**Изменение № 5 ГОСТ 15526—70 · Гайки шестигранные класса точности С.  
Конструкция и размеры**

**Постановлением Государственного комитета СССР по стандартам от 12.05.85  
№ 1314 срок введения установлен**

**с 01.01.86**

**Исполнение 3**

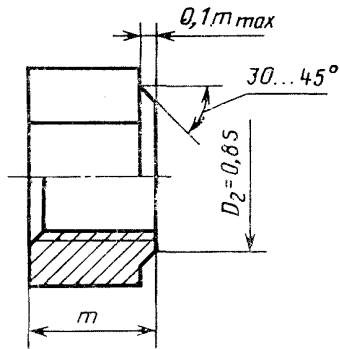
Под наименованием стандарта проставить код: ОКП 12 8300.  
Пункт 2. Чертеж. Исполнение 3 заменить новым:
